大飯発電所 3 号機

加圧器スプレイライン配管溶接部における有意な指示について

(9月11日公開会合における指摘事項の回答)

関西電力株式会社

図 - 1 建設時 RT 記録 (抜粋)

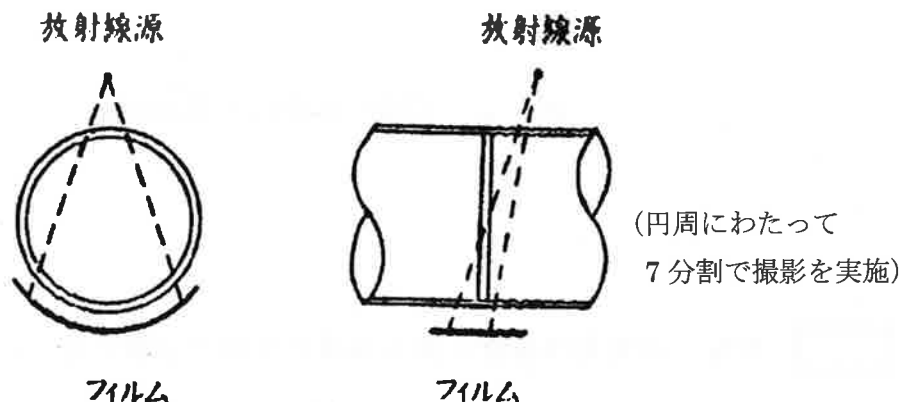
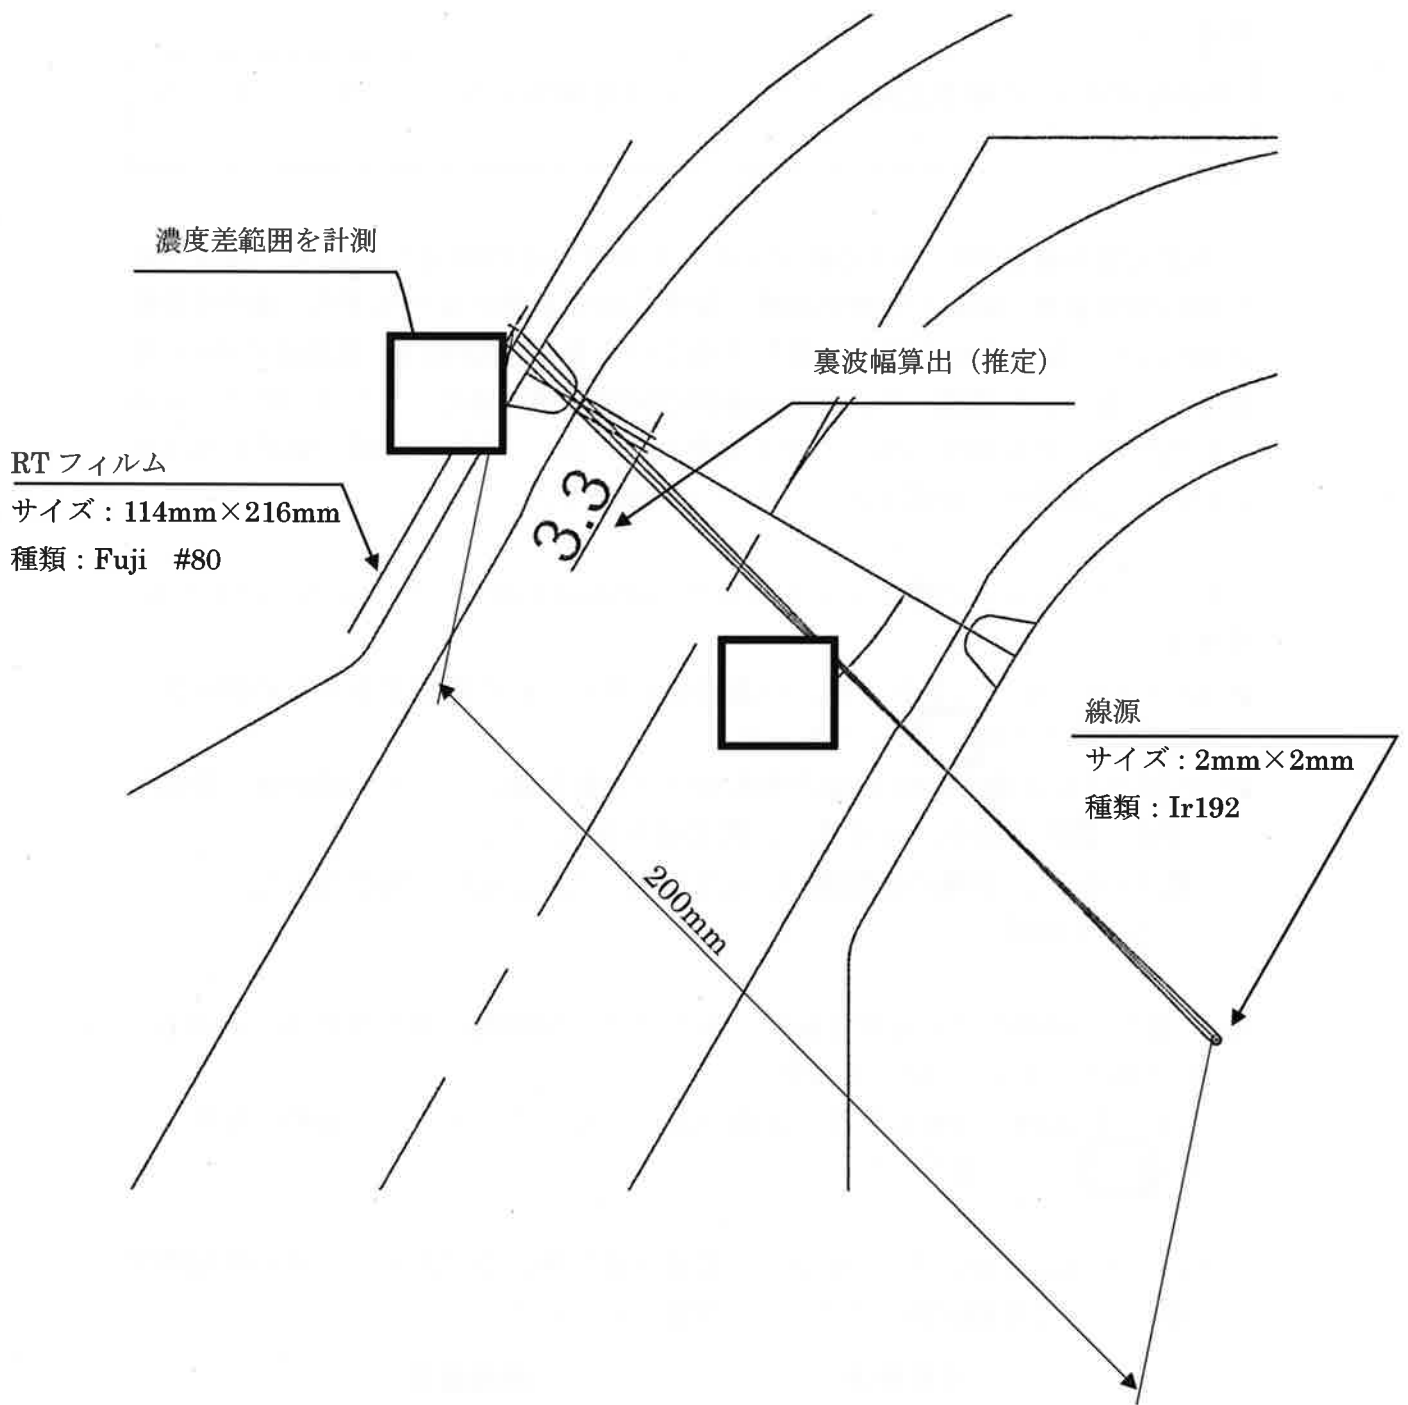
当該配管の RT の検査記録 (フィルム) を再度確認すること (過去のもの、今回のもの)

当該配管の建設時における RT フィルムの溶接部を再確認した結果、建設当時の溶接技術基準 (電気工作物の溶接に関する技術基準を定める省令 : 通商産業省令第 81 号) で要求される透過写真の具備すべき条件 (撮影配置、透過度計等) を満足していることを確認した。当該溶接部は判定基準を満足しており、RT フィルム上には欠陥による指示も無いことを確認した。また、当該溶接部の裏波が周方向にわたって連続的に形成されていることを確認した。

なお、RT フィルムの濃度差からおよその裏波幅を推定したところ、以下の結果であった。

- ✓ RT フィルム No. 1 (管台上部) の裏波幅と考えられる濃度差がある範囲を計測したところ約  mm であった。
- ✓ 上記の寸法を建設時 RT 記録の撮影条件 (撮影距離、フィルム間距離、線源寸法、撮影角度※) を考慮し、裏波幅を算出した。  
算出の結果、実機の裏波幅は、約 3.3mm であるものと推定される。

# 当該溶接部のプロファイル図

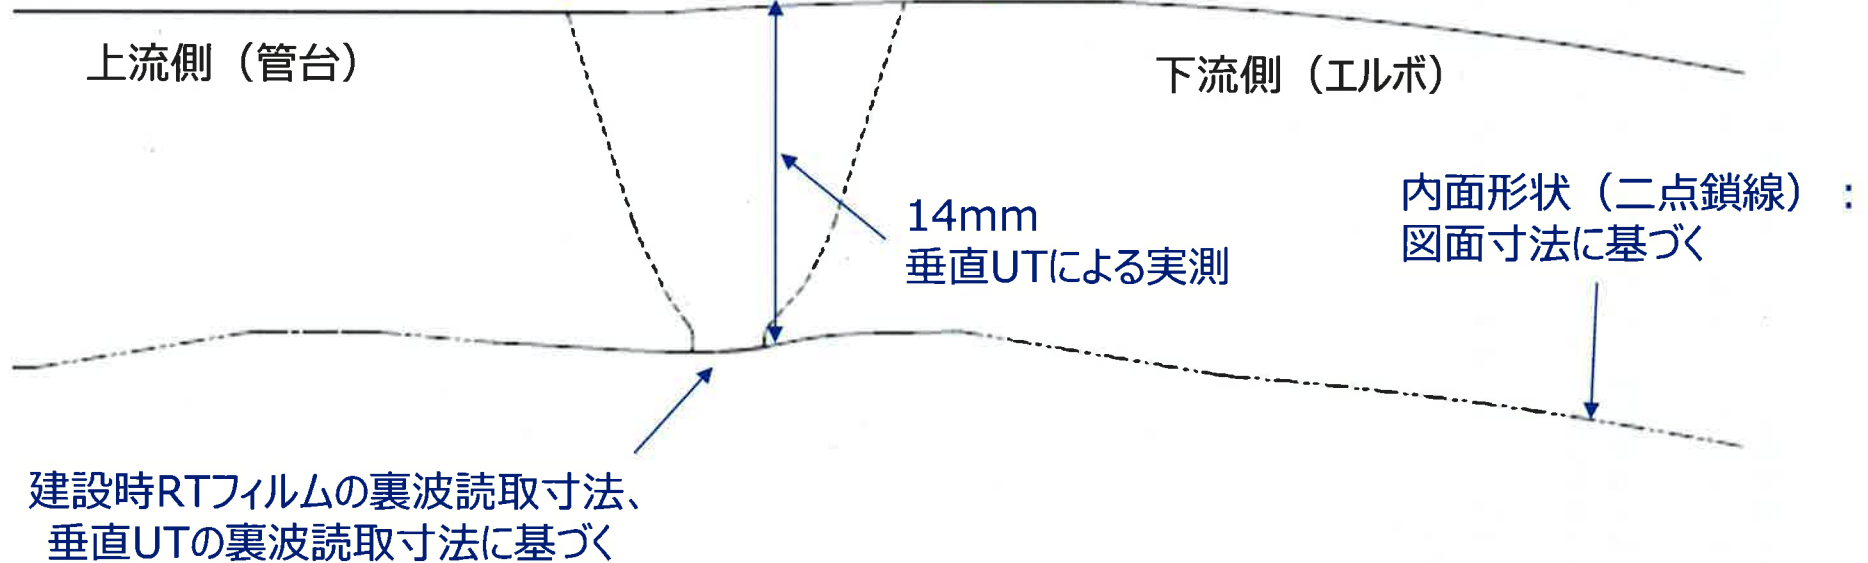
当該配管の溶接部の裏波の断面がわかるように図示すること

- 裏波溶接部幅を特定するため RT フィルムによる確認（約 3.3mm : No. 1 前述のとおり）、垂直 UT+エンコーダによる測定を実施した。その結果、裏波幅は約 3.3mm と推定した。

B スコープ画像を確認したところ、裏波部は局部的な凸型の形状を呈していない緩やかな形状であり、裏波部幅を画像から読み取ると、約 3.0mm であった。

- また、裏波部の形状把握のため垂直 UT を用いた 2.5mm 間隔の計測を実施した。結果を下表に示す。管台 HAZ 部～裏波～エルボ HAZ 部の間で緩やかに板厚が変化していた。

- 上記裏波部のプロファイルに加え、溶接部外面のプロファイリングを行うため、くしゲージを用いて外面形状をトレースした。
- 上記の測定結果ならびに設計図面、モックアップ結果（No.3 後述）から当該溶接部のプロファイルをNo. 2 添付-1のとおり推定した。
- 本プロファイルをもとに、今回得られた非破壊検査データを別紙のとおり解説する。

図-2 モックアップ溶接部断面図

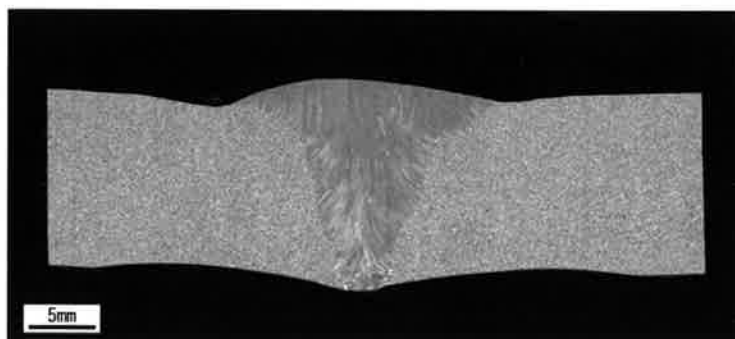
類似の配管の溶接部の溶接方法、溶接後の状態を提示すること（当該部分ではないが、標準的なもの）

当該部は U 型開先を採用しており、母材のルート部分を TIG 溶接にて施工する。残部の溶接は被覆アーク溶接にて施工する。溶接積層を図-1 に示す。

以上の配管仕様及び溶接工法を同一条件としてモックアップを製作した。モックアップ溶接部の断面状況を図-2 に示す。

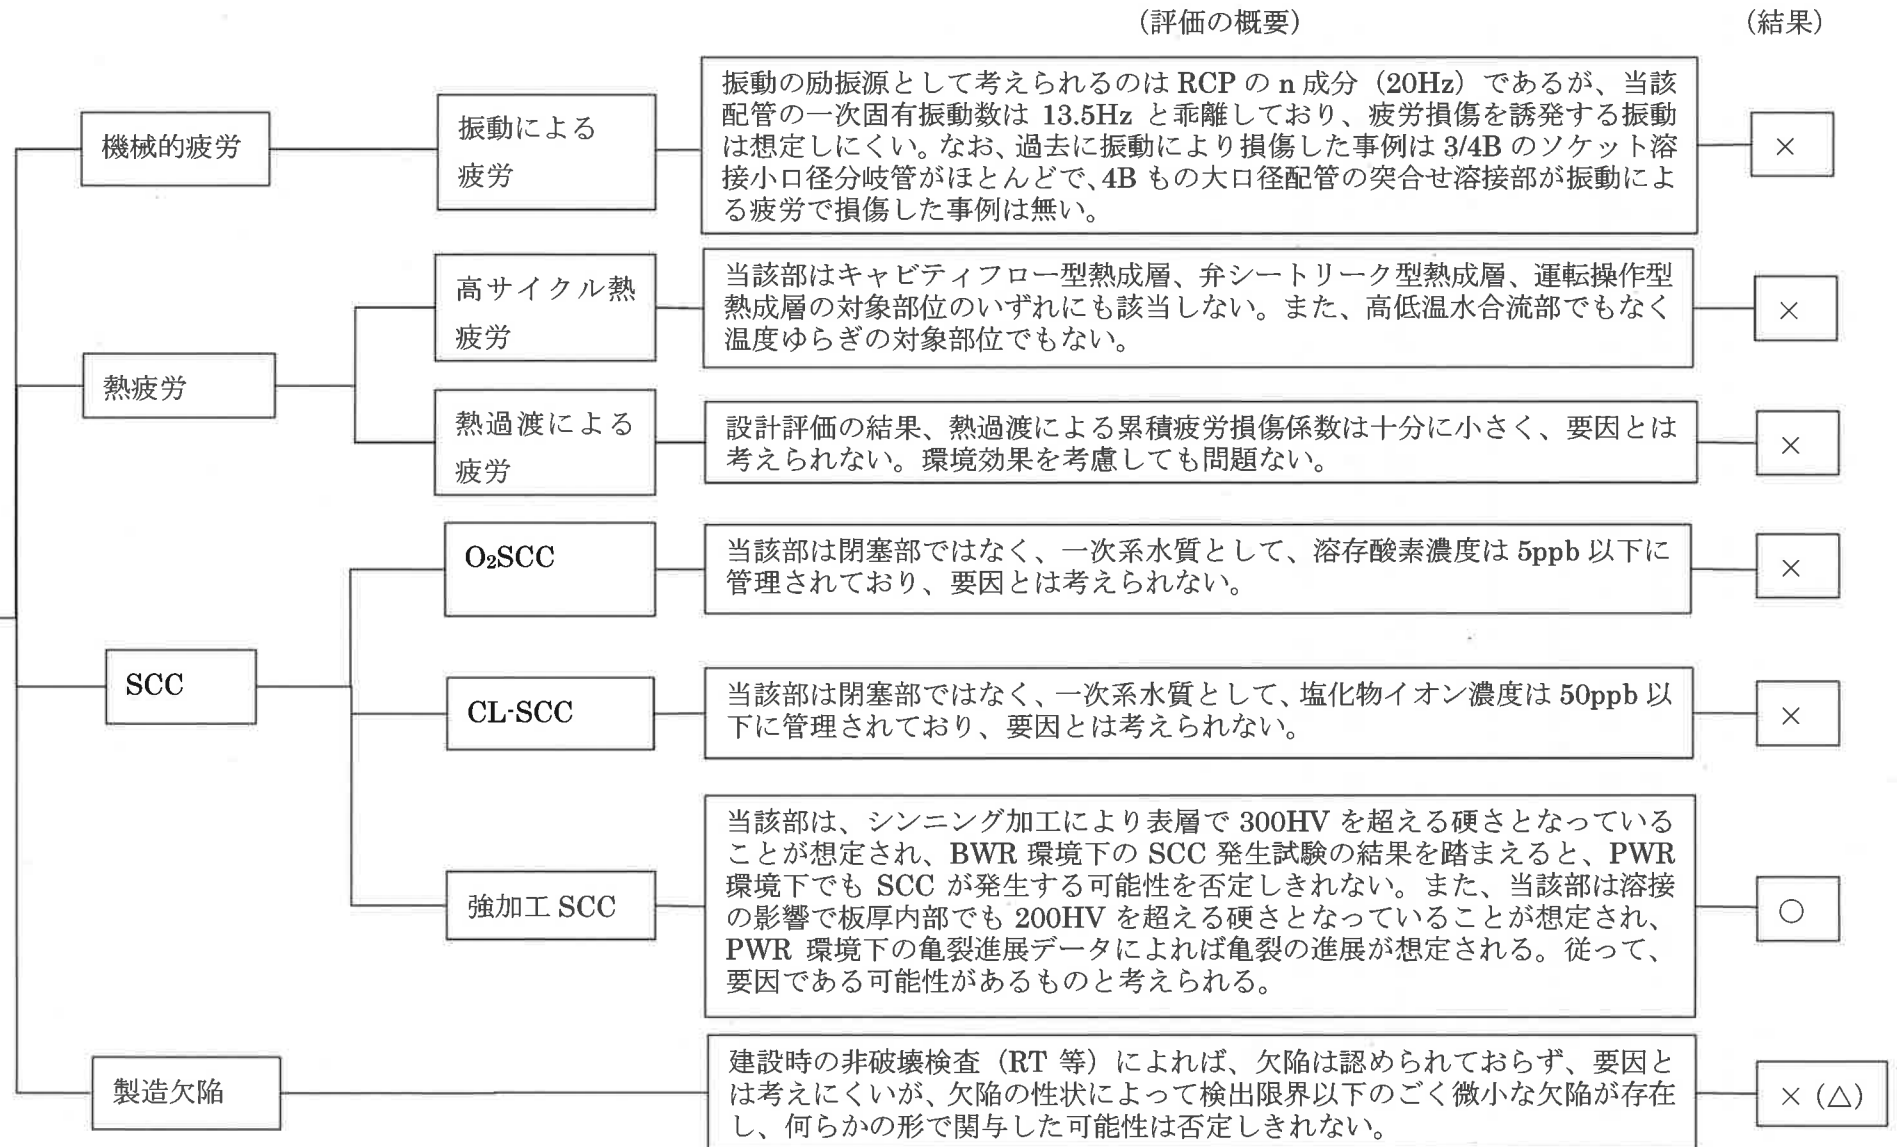
亀裂の原因として強加工SCCを推定しているが、強加工SCCより進展性の高いと思われる原因（高サイクル疲労）については、その程度を踏まえて可能性を排除できる十分な根拠を示すこと

本事象の発生原因について、FT図に基づき要因検討を行った。FT図をNo. 4 添付-1（2020年9月11日 公開会合資料1-2抜粋）に示す。FT図に示すとおり、発生原因としては、「強加工SCC」と「製造欠陥」によるものと推定している。

図-1 シンニング部の表層部硬さ分布  
(出典：製造メーカー社内モックアップデータ)

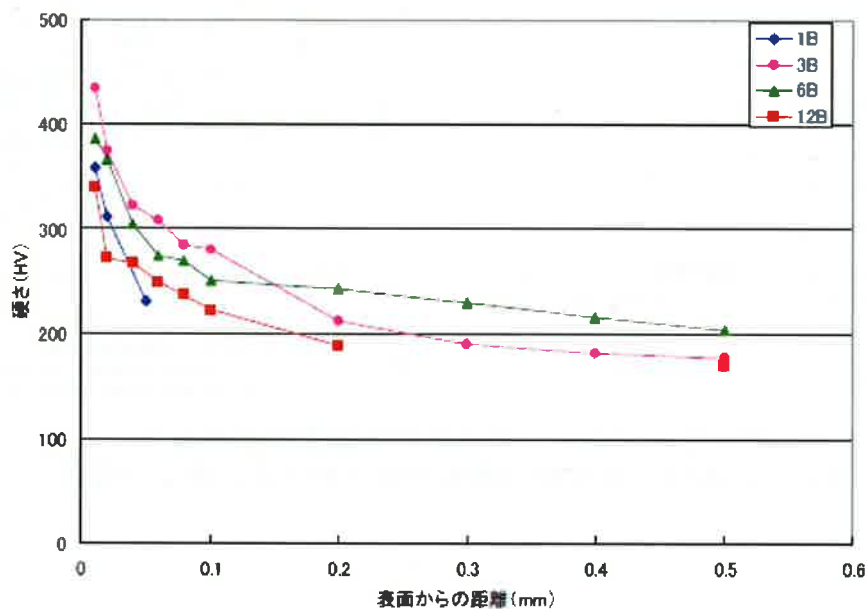
亀裂進展速度と硬さの関係を整理すること
---------------------

開先合わせのため内表面にシンニング加工が施されている部位は、加工後の硬さが 300HV 以上となることが確認されている。過去に取得されたシンニング部の表層部硬さの分布を図-1 に示す。

図-1 のとおり、口径によらずシンニング加工により 300HV 以上の表層部硬さとなっていることから、今回事象箇所の 4B 配管についても 300HV 以上の硬化が表層部に生じているものと判断している。(3B、6B 配管の硬さデータから 4B 配管の硬さを算出しているものではない)

BWRでは 300HV 以上の硬さで SCC が発生するものと考えられており、PWRにおいても SCC の発生については明確な知見はないものの、200HV 以上の硬さがあれば亀裂の進展性が確認されていることから、PWR 環境下においても SCC 発生については否定できないと考えている。

図-1 亀裂進展線図

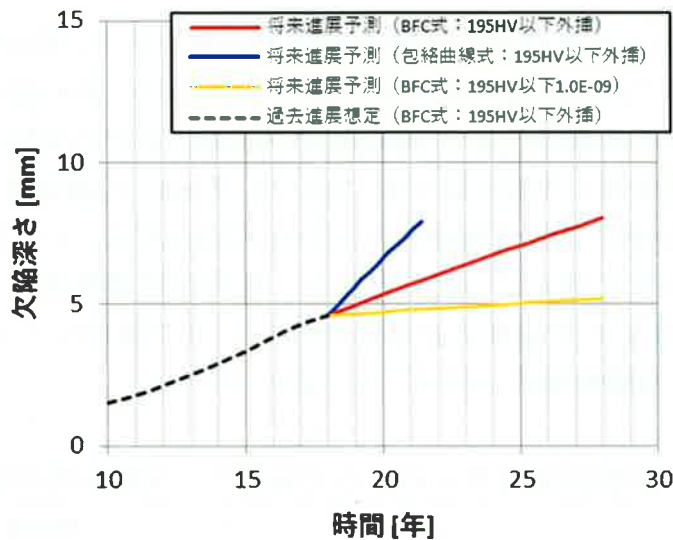
今後の欠陥の評価の保守性と今ある欠陥の経緯を評価する際の保守性を整理すること

これまでの亀裂の進展 (4.6mm まで) については、モックアップから取得した195HVを超える硬さを考慮したBFC式による評価で、現実的な進展評価となっており、前回 I S I 時に想定される欠陥深さについても検出限界 (2.8mm) 以下の1.5mm となったことから、BFC式による進展評価は概ね妥当であると考えている。

一方、今後の亀裂進展の評価では、195HV以下の硬さにおける進展を考慮するとともに、BFC式よりも進展速度の速い包絡曲線式を用いることで、より保守的な評価を行っている。

表-2 見直し後の欠陥長さと欠陥角度の関係

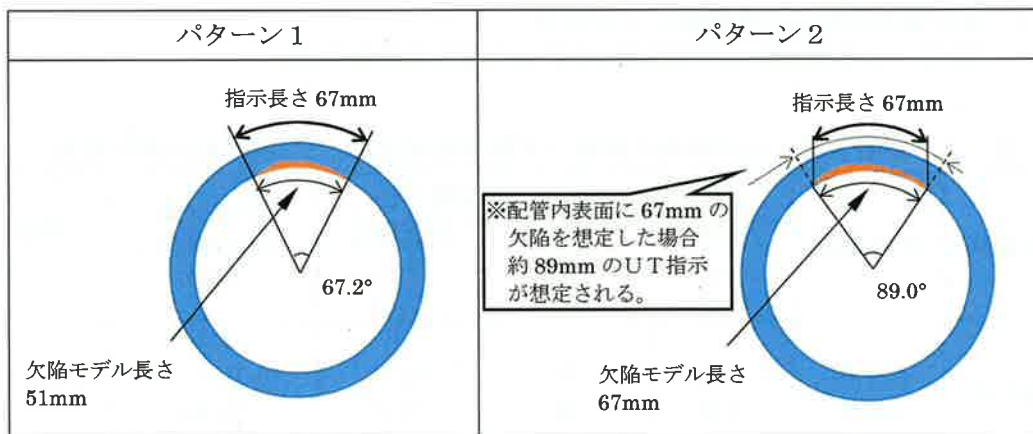
外面の欠陥角度を示しているが、内面の場合の欠陥角度を再度計算すること

UTで検出された指示長さ67mmを配管内表面におけるモデル化欠陥長さとしてモデル化し、初期の欠陥角度を設定した欠陥モデルの角度より設定する。この場合、欠陥角度は89.0°と算出された。

UT測定の結果から実際の欠陥寸法はパターン1に近いものと考えられるが、より保守的な評価結果となる欠陥長さ・欠陥角度が大きいパターン2で評価を行った。

LBB 評価として想定する貫通亀裂形状

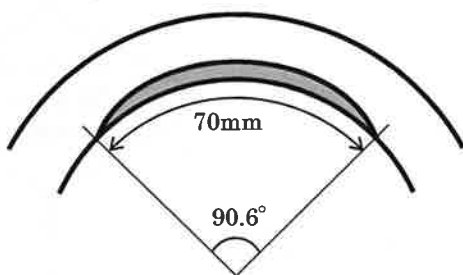
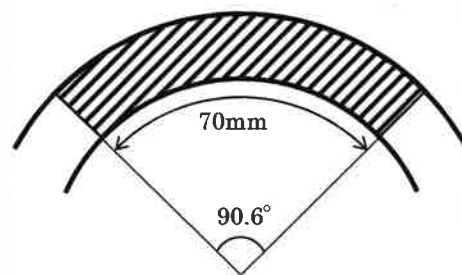
仮にスプレイ配管が破断した際、漏えい検知対策やスプレイ配管破断時の炉心損傷頻度の考え方を提示すること

今回、ISI で検出された欠陥に対して、1 サイクル運転後の進展量について初期モデルを保守的においた包絡式 (No. 6 参照) で算出したところ、1 サイクル後の想定亀裂は、亀裂深さ: 5.8mm、亀裂長さ: 70mm、亀裂角度  $2\theta$ :  $90.6^\circ$  という非貫通亀裂として評価されました。LBB 成立性を確認するため、この亀裂形状を下図のように扇型の貫通亀裂と想定しても、その際の貫通亀裂角度  $2\theta$  は  $90.6^\circ$  であり、大飯 3 号機の設計においては日本電気協会「原子力発電所配管破損防護設計技術指針 (JEAG4613)」に従い、4B 配管には  $96.9^\circ$  の想定亀裂角度  $2\theta$  で LBB が成立していることを確認していることから、今回、検出された欠陥は LBB が成立するものと考えています。
